ACEPTA OFERTA, ADJUDICA Y CONTRATA LICITACIÓN PÚBLICA N°16/2025 MEJORAMIENTO Y NORMALIZACIÓN DE RUTAS PEATONALES EN LA REGIÓN DE ATACAMA (Eje San Román) CÓDIGO BIP 40023565-0 Y APRUEBA ADICIONES, ACLARACIONES E INFORME TÉCNICO QUE INDICA/ECV.

RESOLUCIÓN EXENTA N° 4485

LICITACIÓN PÚBLICA
N°16/2025
"MEJORAMIENTO Y
NORMALIZACIÓN DE RUTAS
PEATONALES EN LA REGIÓN
DE ATACAMA (EJE SAN
ROMAN)"

ADICIÓN N°4

Figura Nº 12: Detalle Constructivo Cámara Subterránea de Baja Tensión

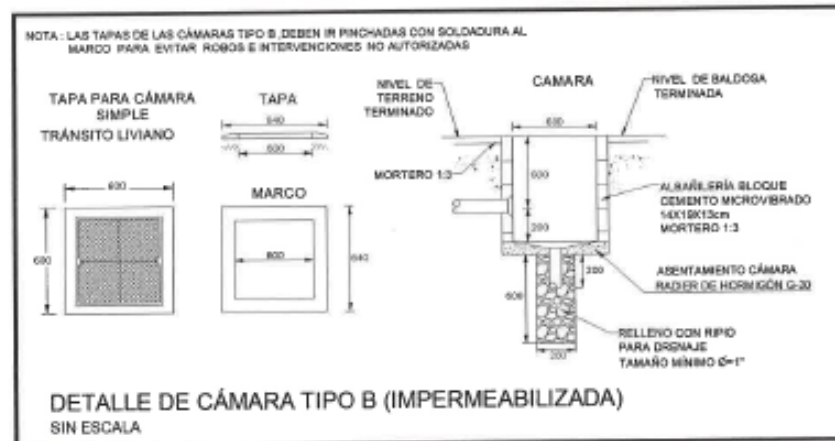
1. **MODIFÍQUESE el Ítem 8.5 Provisión e Instalación de cámaras eléctricas**, de las Bases Técnicas aprobadas mediante Resolución Exenta N°3763 de fecha 06 de noviembre de 2025.

Se considera la construcción de cámaras de paso y derivación, de medidas, según indicación en planos. La construcción deberá ser de albañilería de ladrillo, debidamente impermeabilizado, su construcción se hará de acuerdo a las siguientes especificaciones:

Las cámaras se construirán en albañilería de ladrillos y estucada interiormente y exteriormente con mortero de dosis 382,5 Kg cem/m³ en un espesor 15 mm, a este mortero se le habrá agregado 0,55 Kg de Sika nº 1 por metro cuadrado de estuco, procurando dejar un ancho libre de 60cm interior. Debe incluir un pozo de drenaje, formado por ripio grueso.

Los rellenos se colocarán en capas de 20 cm de espesor y se compactará con un pisón manual de 30 Kg. de peso, haciendo 4 pasadas por cada punto de superficie y por capa.
